UPPDRAGSNAMN
Uppsala Spårväg

UPPSALA SPÅRVÄG, BRO ÖVER FYRISÅN

Bilaga 1 till yttrande - Bemötande av yttranden från länsstyrelsen och Uppsala Vatten och Avfall AB. Mål nr M 4072–24

Figur 1. Jordartskartan vid broläget

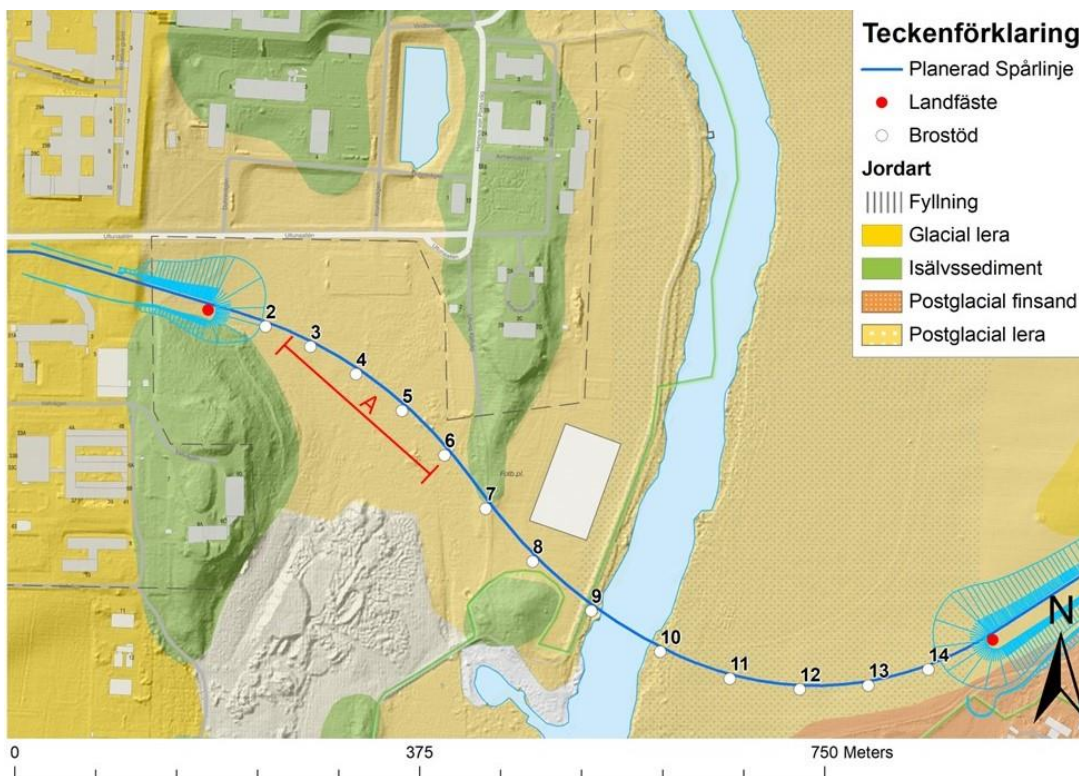
- *En redogörelse för om lera vid de olika brostöden på den västra sidan är av sådan kvalitet med lämpliga egenskaper och struktur att den uppfyller de krav som ställs för att sluta tätt kring pålar och spont samt utgöra ett tätt skyddande lager.*

Leran på västra sidan om Fyrisån är siltig och varvig, med relativt hög frekvens av horisontella skikt med sand och silt. Förekomsten av dessa mer permeabla skikt ökar i närheten av områden där åsen är ytlig eller går i dagen, gröna områden i figur 1 (isälvsmaterial). Inom delsträcka A (våtmarksområde), se figur 1, bedöms lerans homogenitet och tätande egenskaper dock vara bättre än för övriga delar.

Vid brostöd 1, 2, 7, 8 och 9 som ligger i närheten av områden där åsen går i dagen (grönt i figur 1) blir leran mer siltig och inslagen av permeabla skikt som silt och sand ökar markant. Även sammanhängande lermäktigheter minskar eller försvinner helt då leran övergår till friktionsmaterial. Vid dessa stöd är således egenskaperna på leran sämre. För att undvika att grundvatten kommer in i schakterna för brostöd 2, 7, 8 och 9 via kanalbildning längs pålar och spont eller genom direktkontakt med grundvattnet, har bottenplattan på dessa brostöd höjts upp ovanför grundvattenytan. Vid brostöd 1 ligger grundvattenytan under schaktbotten därför utförs ingen höjning av detta stöd. Bottenplattan hamnar då i marknivå och måste döljas med jordmassor som formas till en kulle för att skydda plattan mot frost. Upphöjning av brostöd har således utförts där behov föreligger för att inte komma i kontakt med grundvattenytan under anläggningsarbetet.

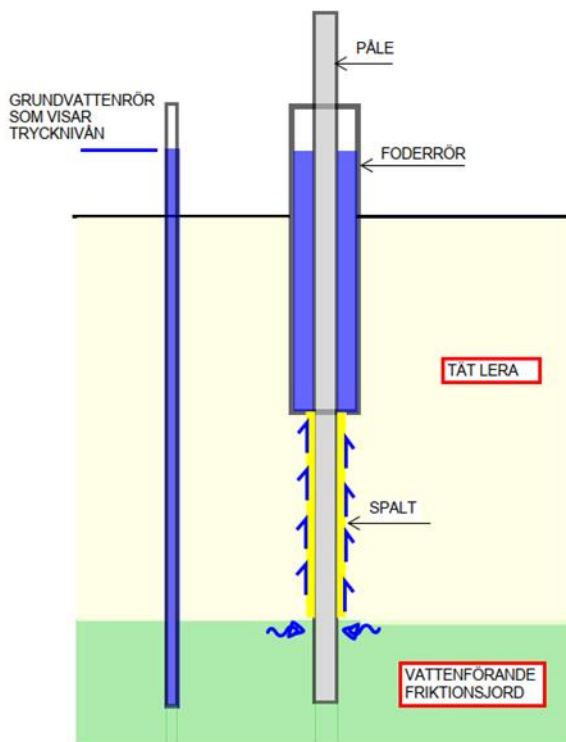
• ***Riskreducerande åtgärder i förhållande till lerans egenskaper och struktur, samt en motivering till valda och bortvalda åtgärder.***

- Höjning av grundläggningsnivån på brofundamenten vid brostöd 2, 7, 8, och 9 görs för att undvika kontakt med grundvattenytan.

Efter utvärdering av kompletterande geotekniska sonderingar utförda under hösten 2024 och januari 2025 bestämdes att grundläggningsnivån för brostöd 2 och 7 höjs upp till marknivå. Risk för kontakt med grundvattnet genom vattenförande skikt i leran under schaktning för brostöd 2 och direktkontakt med grundvattenytan under schaktning för brostöd 7 föreligger annars. Även grundläggningsnivån för brostöd 8 höjs upp till marknivå, vilket är en ytterligare höjning av grundläggningsnivån för brostöd 8 än vad som redovisades i ansökan. Vid brostöd 8 varierar lerans mäktighet stort över planerad schaktyta. I de södra delarna av schakten finns ingen lera medan i norra delen återfinns upp emot 8 meter djupa lera.

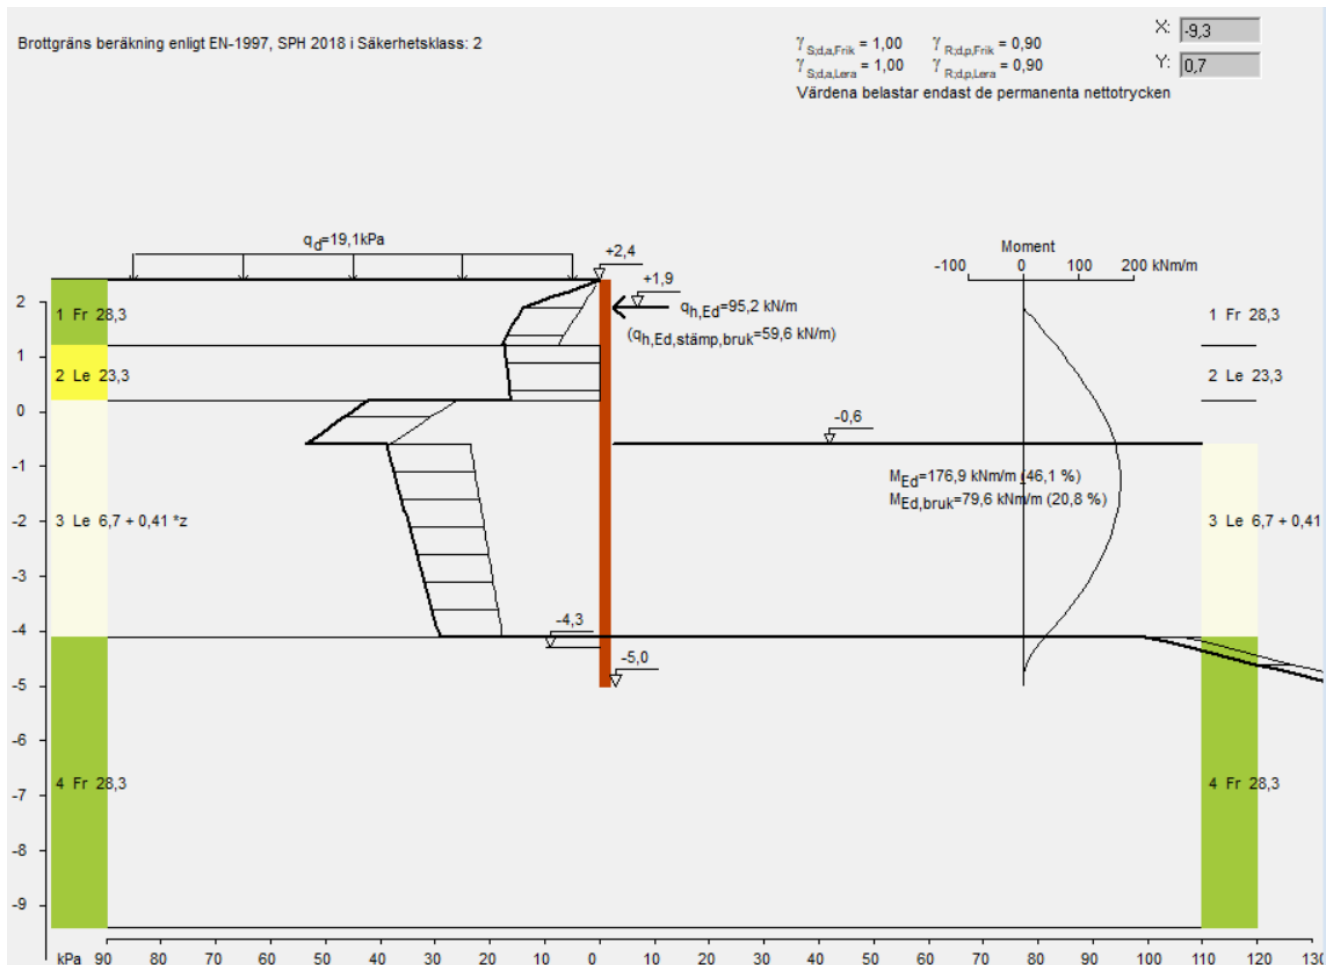
- **En fördjupad utredning om risk för kompaktering av åsmaterialet i samband med planerade arbeten och pålning.**

Studier från laboratorieförsök och provpålning visar att den påverkade zonen är ganska lika runt mantel och i pålspets och kompakteringen orsakad av pålningen bedöms därför vara relativt lokal runt pålen och uppgår till ca 1-2 påldiametrar [B], se figur 3.

I och med att jorden vid broläget bedöms som mellanfast förväntas en relativt liten kompaktering av kringliggande jord i det aktuella fallet.
